令和2年12月15日
堺市

浜寺中学校ほか2校特別教室空気調和設備工事の設計図書の訂正について（通知）

図面正誤表

工事名称：浜寺中学校ほか2校特別教室空気調和設備工事

浜寺中学校ほか2校特別教室空調設備工事
設計完了日 R2.09
工事発注日
機械設備工事 特記仕様書(1)
SCAL E 1/NON
寸法計サイズ A 1
堺市教育委員会 学校管理部 施設課
課長 課長補佐 主任 係長 担当
M
1

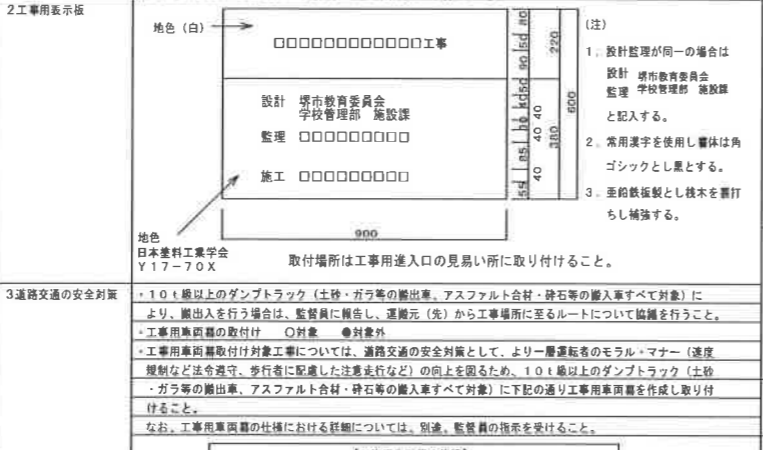
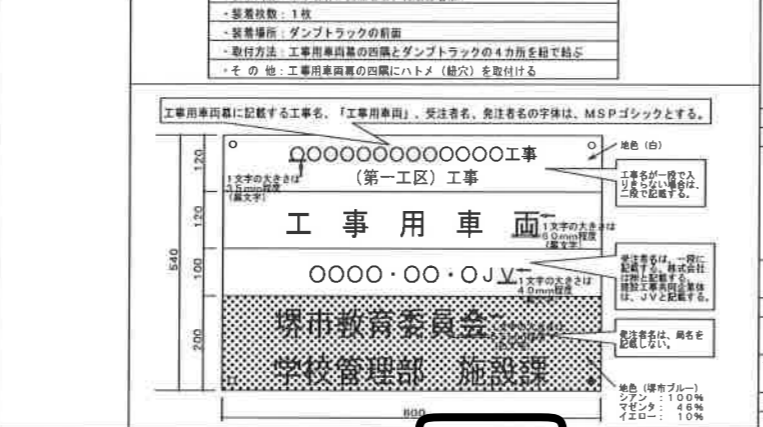
図面No.	図面名称	訂正箇所	誤	正	備考
M/01	機械設備工事 特記仕様書 (1)	図面内 表記内容	安全巡視員 (スポット延べ 6人)	安全巡視員 (スポット延べ 9人)	
M/04	機器表・系統図 (改修)	図面内 表記内容	機器表 GHP-SCR1 備考 発電機搭載型	機器表 GHP-SCR1 備考 (記載不要)
